## 改善箇所説明図①

## 改善箇所説明図②

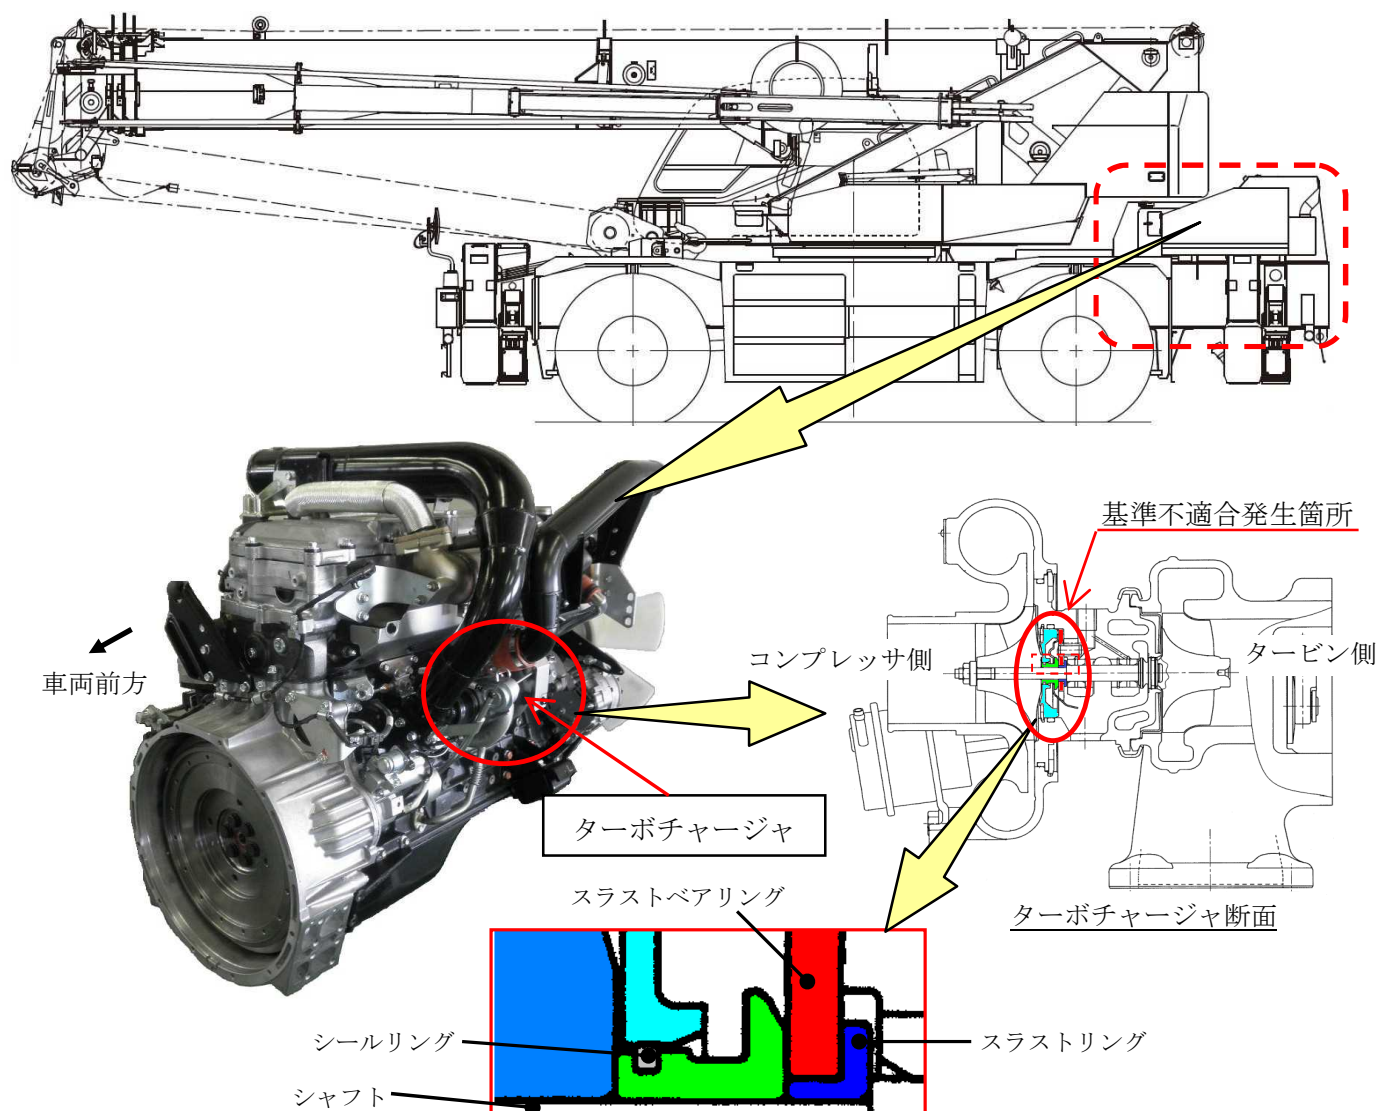
ホイールクレーンの原動機において、エンジンオイルの潤滑性が低下した状況下におけるターボチャージャのスラストベアリングの耐久性が不足しているため、当該状況下で繰り返しエンジンに高負荷を加えたり高回転域で使用すると、スラストベアリングおよびスラストリングに摩耗を生じることがある。そのため、ターボチャージャのシャフトにガタつきが生じ、そのままの状態で使用を続けると、ターボチャージャのシールリングが損傷してエンジンオイルが漏れ出し、当該オイルがエンジン内部、排気系に入り込み、白煙、異音、エンジン回転数の上昇等の不具合が発生し、最悪の場合、エンジンが破損するおそれがある。

全車両、ターボチャージャを対策品と交換する。また、インタークーラおよび交換したターボチャージャ内部にエンジンオイルの漏れが確認された場合は、エンジン、吸気系、排気系の装置を点検し、損傷部品の交換を行う。さらに使用者に対し、エンジンオイル点検の重要性について注意喚起を行う。

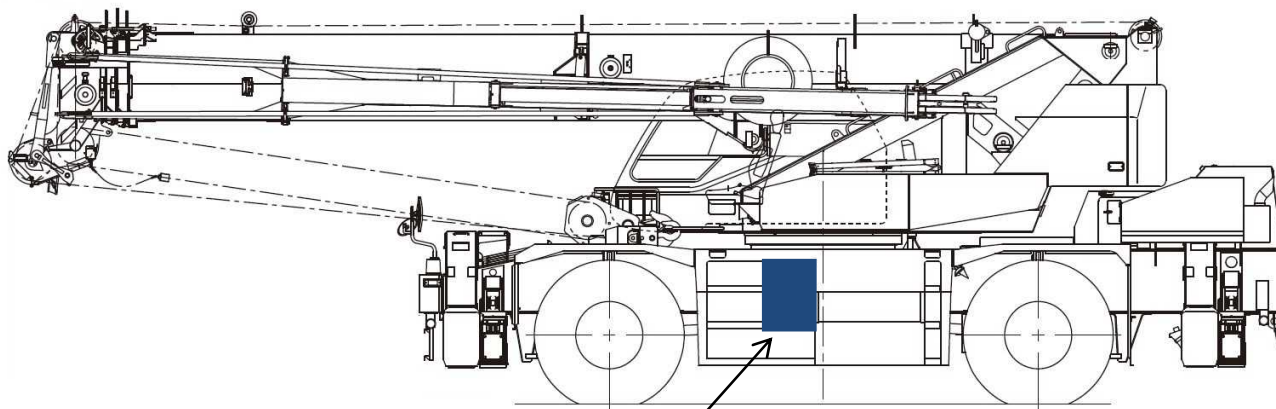
車両コントローラ(VCU)  
基準不適合箇所

〔ホイールクレーンの原動機において、エンジンオイルレベル警報装置のプログラムが不適切なため、イグニッションスイッチを ON にした直後にエンジンを始動すると、エンジンオイルが規定値を超えていても警告灯が点灯しないことがある。〕

全車両、車両コントローラ(VCU)のプログラムを対策プログラムに変更する。
